RENESAS TECHNICAL UPDATE

製品分類	MPU & MCU	発行番号	TN-RZ*-A0137A/J	Rev.	第1版
題名	A-formatマスタ(AFMT)に関する不具合		情報分類	技術情報	
適用製品	RZ/T2L グループ	対象ロット等	関連資料	RZ/T2L グループ ユーザーズマニュアル ハードウェア編 Rev.1.20 (R01UH0985JJ0120)	
		すべて

② CRC エラー判定不具合

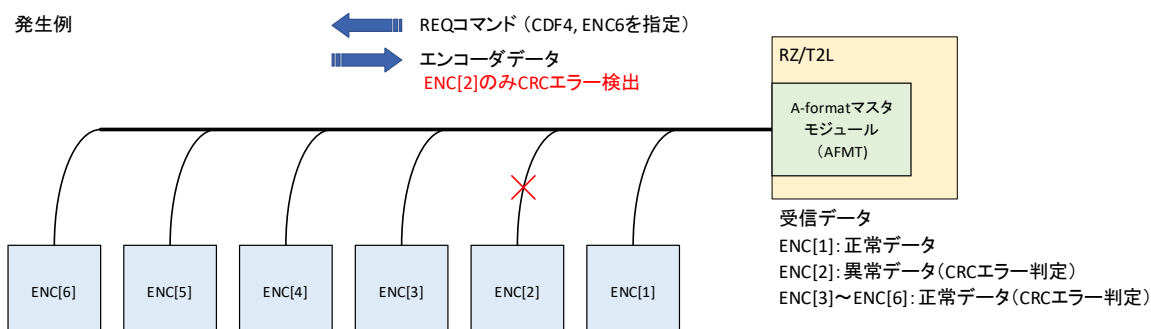
バス接続・複数伝送モード (ENC[1]~ENC[n], $2 \leq n \leq 8$) の受信動作において、ENC[m] ($m=1 \sim n-1$) のエンコーダが REQ 信号に対して応答せず、AFMT モジュールが ENC[m]をタイムアウトエラーを検出するようなケースがあった場合、AFMT モジュールは ENC[m+1]以降のエンコーダデータの受信は行いません。また、ENC[m]には通信アラーム CA[3:0]以外のデータが不定になります。ENC[m+1]以降の受信データには、前の受信データが残ることになります

バス接続・複数伝送モード (ENC[1]~ENC[n], $2 \leq n \leq 8$) の受信動作において、ENC[m] ($m=1 \sim n-1$) のエンコーダが REQ 信号に対して応答したが、AFMT モジュールが ENC[m]で CRC エラーを検出するようなケースがあった場合、AFMT モジュールは ENC[m+1]以降のエンコーダデータで正常に受信出来ていても CRC エラーを検出します。

回避策はありません。バス接続・複数伝送モードの使用は禁止します。

1 対 1 接続、あるいはバス接続・個別伝送モードのご使用をお願いします。

バス接続・複数伝送モードの使用禁止により、以下のコマンド、および CDF31 のサブコマンド ID のサポートを中止します。
